**Avis délibéré de l’Autorité environnementale
sur la centrale biomasse de Provence à
Meyreuil et Gardanne (13)**

n°Ae : 2024-108

Avis délibéré n° 2024-108 adopté lors de la séance du 5 décembre 2024

Figure 7 : sylvoécorégions de la zone d’étude (source : dossier)

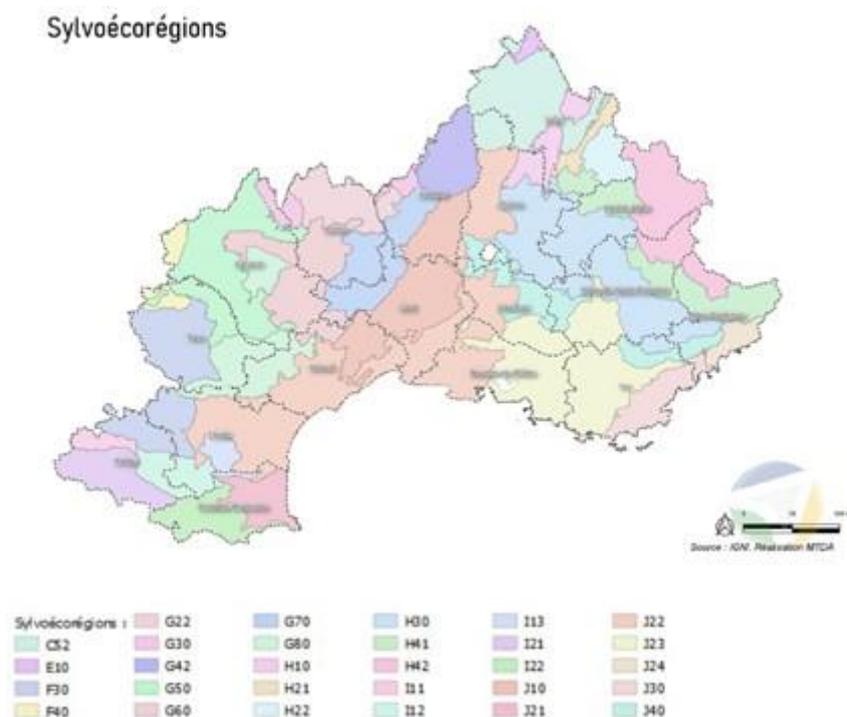
L’approvisionnement prévisionnel est concentré aux trois-quarts sur neuf sylvoécorégions. Il est également prévu que 16 % de l’approvisionnement puisse provenir de régions extérieures au bassin d’approvisionnement de référence.
